**Oggetto: MTC ENERGIA S.r.l. - Impianto "NOVOLI Z.I.-3" - PAUR ai sensi dell'art. 27 bis del
D.Lgs. n. 152/2006 relativo ad un impianto di produzione di energia da fonte
solare fotovoltaica "Novoli Z.I.-3" di potenza nominale pari a 6.000 kVA, potenza
installata pari a 6.249,10 kW e opere di connessione alla rete elettrica di
distribuzione.**

Conferenza di servizi del 19.11.2024

Fig. 1 Lo schema del percorso indica un dislivello orografico dall'impianto Novoli Z13 alla Masseria Panzera di circa 5 m.

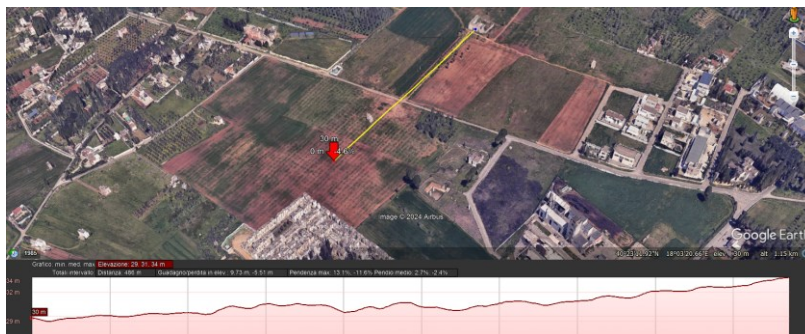
Circa la valutazione del *"contesto paesaggistico non di pregio"* è riduttivo riconoscere l'assenza di interferenze dell'impianto con le singole componenti di paesaggio o la presenza di eventuali detrattori per considerare *"di scarso valore paesaggistico"* un contesto periurbano; occorre, invece, verificare le interrelazioni che le dinamiche evolutive, hanno generato tra le componenti paesaggistiche. È del tutto evidente che il dislivello, di circa 5 metri, tra la **Masseria Panzera** e l'impianto (fig. 1) permetta un'ampia visibilità dell'intorno e che la siepe non sortisca alcun effetto mitigativo. Certamente l'impianto in esame Novoli Z13 (sommato agli altri due) per caratteristiche geometriche ed ubicazione determina una alterazione delle visuali panoramiche da e verso la **Masseria Panzera** e lungo la **SC Vecchia Napoli**, contrastando con le componenti culturali e insediative con l'alterazione e compromissione dell'integrità dei caratteri morfologici e funzionali delle masserie storiche, attraverso fenomeni di fusioni di parcellizzazione del fondo o aggiunta di corpi incongrui. **Pertanto l'impianto non migliorerà il contesto paesaggistico anzi ne aumenterà il degrado.**
